# BOMEN EFFECT ANALYSE ONTWERP CASADE; KASTEELLAAN TE WAALWIJK

GEMEENTE WAALWIJK

ANDE(R)S Boomtechnisch Advies  
Harold Schoenmakers

11 februari 2020  
ABT/2020/020-009

*Uitsnede 2, pag. 9, Voorlopig ontwerp, 3 platanen vervallen, zie rode pijlen. De rode lijn geeft de huidige rooilijn van het gebouw bij benadering aan*

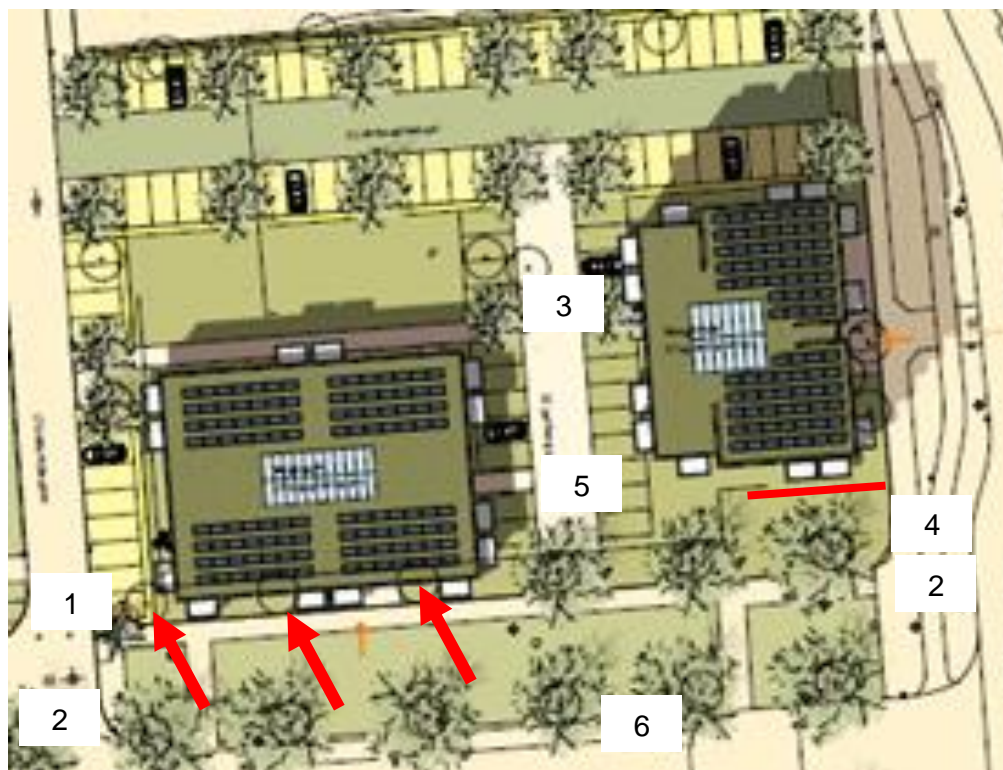
1. Drie platanen worden "geofferd" in het ontwerp, zie uitsnede 2, rode pijlen. Een van de twee woontorens staat op de drie bomen geprojecteerd. Indien dit gebouw niet minimaal 15 meter (kroonprojectie plus één meter) verschoven wordt, zijn deze platanen niet te behouden.

2. De overige platanen staan allemaal op ruim voldoende afstand van de nieuwbouw om geen schade op te lopen. Ook qua kroon lijkt uit de schetsen dat de afstand ruim voldoende is om te bouwen zonder dat de kronen beschadigd worden.

3. Zowel de sloop als de herbouw kunnen plaatsvinden zonder dat binnen de invloedssfeer van de platanen gewerkt hoeft te worden. Hooguit zullen bij het lichten van de tegels op het oude schoolplein enkele gestelwortels van de platanen in de verharding afgezaagd moeten worden, omdat deze zeer oppervlakkig net onder de tegels groeien.

4. Op het ontwerp lijkt het alsof de huidige groene (beplante) leefomgeving van de platanen uitgebreid wordt. Ook de verharding rondom de platanen wordt geruimd en groen. Dit is positief indien geen wortelschade ontstaat bij het inzaaien of inpanten van de groeiruimte.

5. Er komen geen toegangen naar het complex direct vanaf de Kasteellaan. Daarmee vervalt de verharding die momenteel naar het schoolplein loopt. Dit is positief.

6. De werkzaamheden kunnen allemaal vanaf de noordzijde plaats vinden. Ook de aan- en afvoer van materieel en materiaal. Hiermee hoeft er geen weg of transport tussen de platanen aan de Kasteellaan plaats te vinden.
